Sitzungsvorlage

Nummer: **21/1755**
Datum: 16.03.2021

- Antrag auf denkmalschutzrechtliche Genehmigung, Errichtung eines Stahlbalkones im 1.OG, Neugestaltung EG, Werbeanlage**

Ansicht Süd mit Grundriß 1.OG (Balkon)

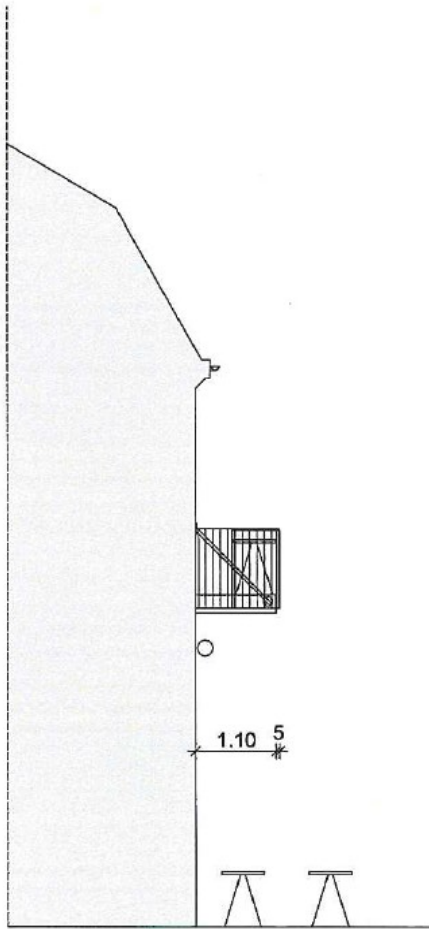
Der geplante Balkon überschreitet die Grundstücksgrenzen des Vorhabenträgers und ragt in den öffentlichen Verkehrsraum ein.

Die örtliche Bauverwaltung bewertet die geplante Maßnahme als eine aus öffentlichen Verkehrs- und Freiflächen her einsehbare Balkonfläche welche gemäß Satzung der Stadt Meersburg unter den in § 6 genannten Bedingungen auch nicht ausnahmsweise zulässig da diese:

1. Die Seepromenade als geschütztes Stadtbild beeinträchtigen.
2. Auf einem Fremdgrundstück (Stadt Meersburg) geplant sind

Aus Sicht der Bauverwaltung ist die Planung des Stahlbalkons im 1.OG städtebaulich **und** nach den Grundsätzen der Gestaltungssatzung der Stadt Meersburg nicht begründbar.
